**Avis de la Mission régionale d'autorité environnementale
de la région Nouvelle-Aquitaine
sur le projet de création d'une centrale photovoltaïque au sol à
Chef-Boutonne (79)**

n°MRAe 2018APNA202

dossier P-2018-n°7228

Source : Etude d'impact p.23

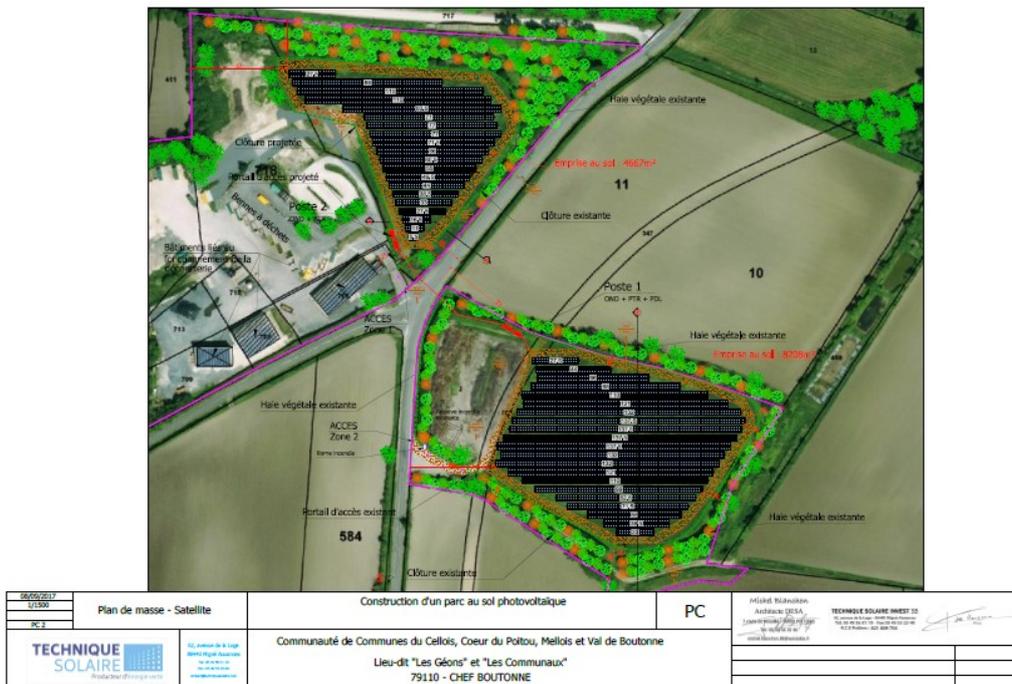
Le parc sera composé de deux zones photovoltaïques distinctes (cf. illustration ci-dessus). Il sera desservi

Source : étude d'impact p.54

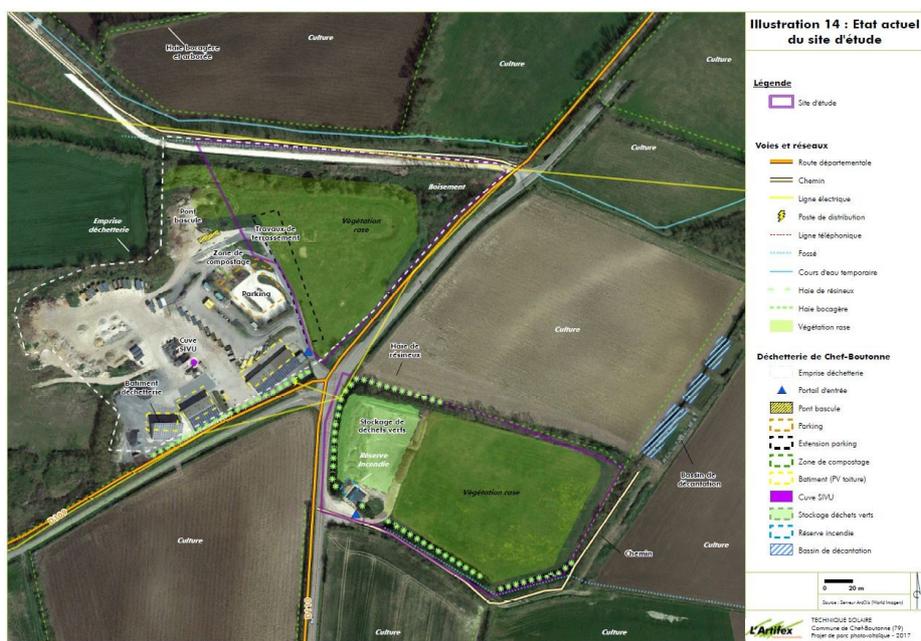
Les sensibilités vis-à-vis du milieu naturel sont synthétisées dans la carte présentée en page 54 reproduite ci-dessous. La MRAE relève que des cartographies présentant les habitats d'espèces à enjeux auraient dû être fournies afin d'étayer et de préciser les niveaux d'enjeux attribués aux différentes parties du site.
